Piano delle Regole - R_02_Indicazioni_morfologiche_2A

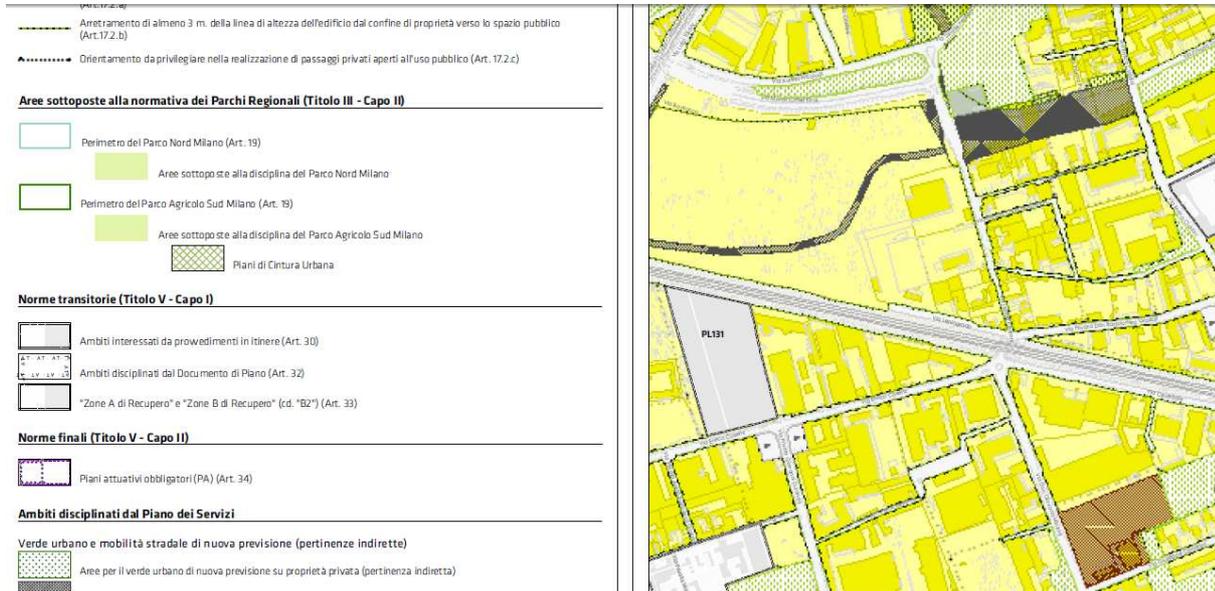
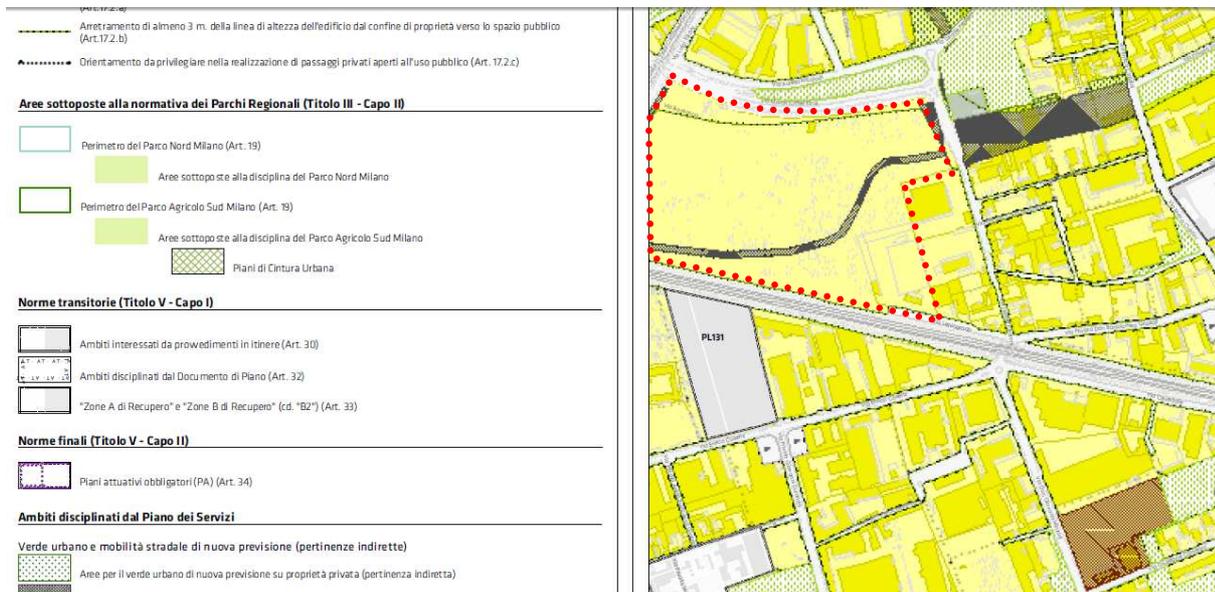
Riclassificare l'area della "Cava Lucchini", attualmente azonata come VC nel PRG vigente, da ARU (edificabile con mix urbano libero) in "Aree per verde urbano di nuova previsione su proprietà privata (pertinenza indiretta)" al fine di dare continuità ad un cuneo di verde pubblico che dal Parco del Paolo Pini ad Affori, si connetta con le nuove previsioni di Parco nell'ATU Bovisa.
